改善箇所説明図

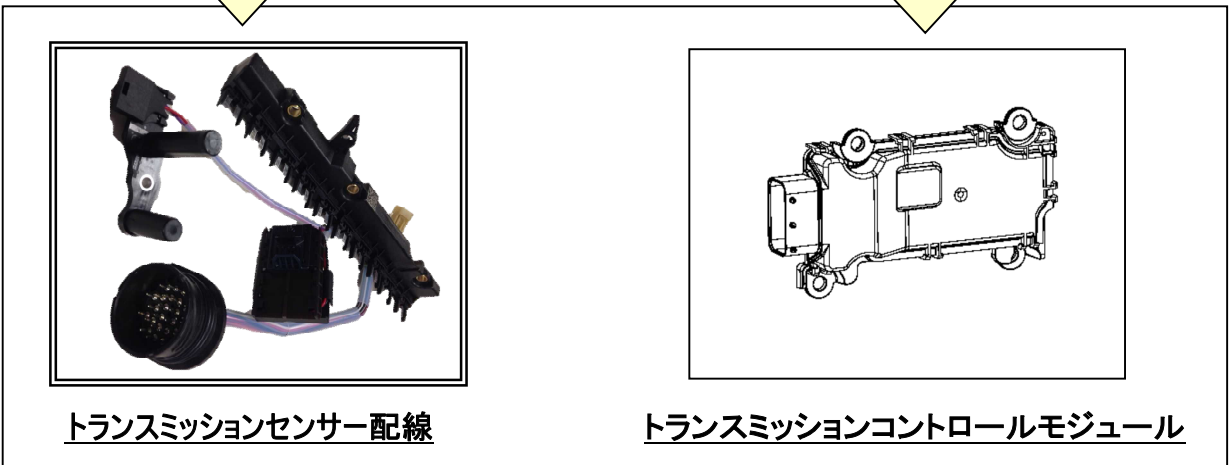
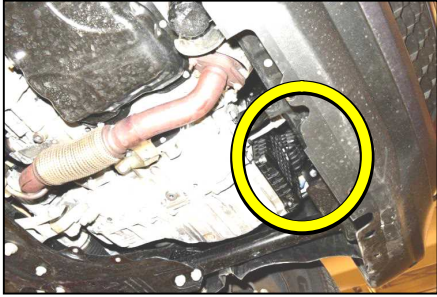
動力伝達装置において、トランスミッションセンサー配線の製造および、トランスミッションコントロールモジュールのプログラムが不適切なため、当該配線の電気抵抗が増加し、ミッションギヤが正しく制御できないことがある。そのため、走行中に警告灯が点灯し、意図せずにギヤがニュートラルとなり、最悪の場合、走行不能となるおそれがある。

- ① 診断機でトランスミッションセンサーの配線を点検し、異常がある場合は、当該配線を良品に交換する。
- ② トランスミッションコントロールモジュールのプログラムを書き換える。
